Acuerdo 1703 Por el cual se aprueba la incorporación del cambio en los límites de generación y absorción de potencia reactiva de las unidades 1, 2 y 3 de la planta Porce II

Acuerdo Número:

1703

1 Junio, 2023

UNIDAD 1

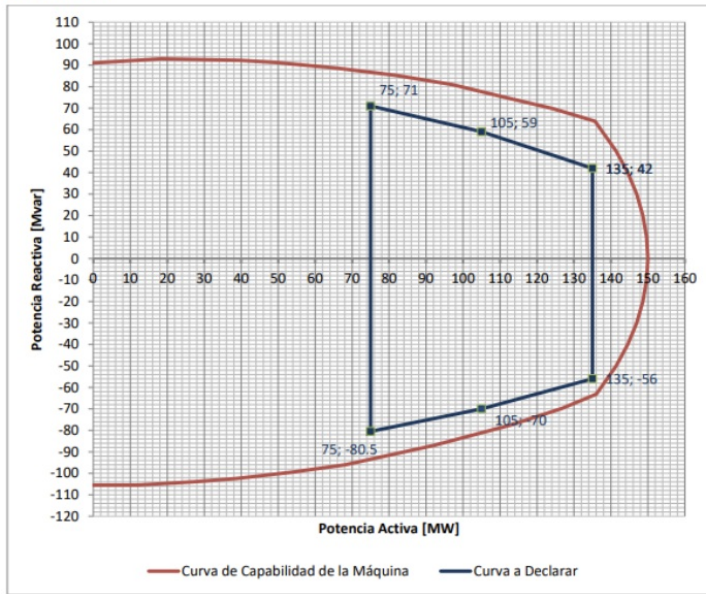
Aprobar la declaración de una nueva curva operativa de carga de las unidades 1, 2 y 3 de la central de generación Porce II, en las que se define la capacidad para entrega y absorción de potencia reactiva de las plantas en función de la potencia activa generada, como se presenta a continuación:

Unidad	Parámetro a modificar	P [MW]	Q [Mvar] Valor Anterior	Q [Mvar] Valor Nuevo
Porce II 1	Capacidad de Absorción de Reactivos	75	-79	-80,5
		105	-67	-70
		135	-56	-56
	Capacidad de Generación de Reactivos	75	84	71
		105	76	59
		135	63	42

Unidad 2

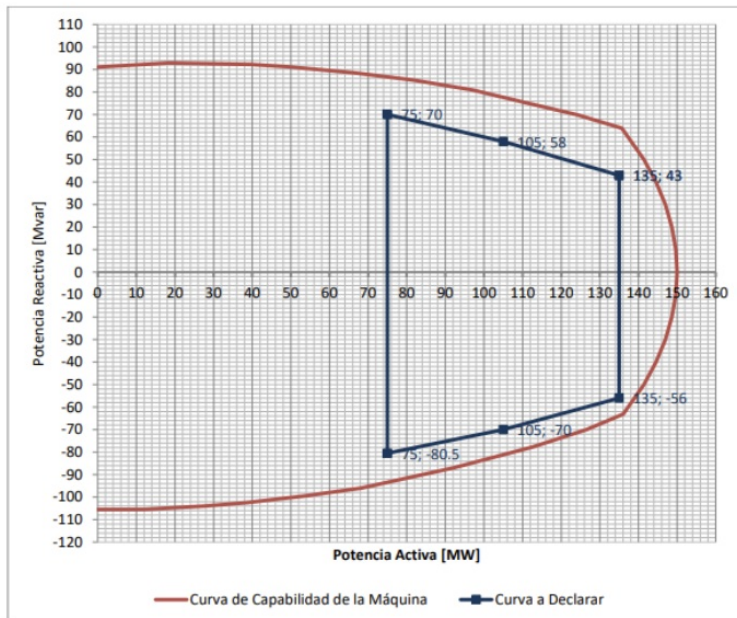
Unidad	Parámetro a modificar	P [MW]	Q [Mvar] Valor Anterior	Q [Mvar] Valor Nuevo
Porce II 2	Capacidad de Absorción de Reactivos	75	-79	-80,5
		105	-67	-70
		135	-56	-56
	Capacidad de Generación de Reactivos	75	84	70
		105	76	58
		135	63	43
Porce II 3	Capacidad de Absorción de Reactivos	75	-79	-80,5
		105	-67	-70
		135	-56	-56
	Capacidad de Generación de Reactivos	75	84	76
		105	76	64
		135	63	48
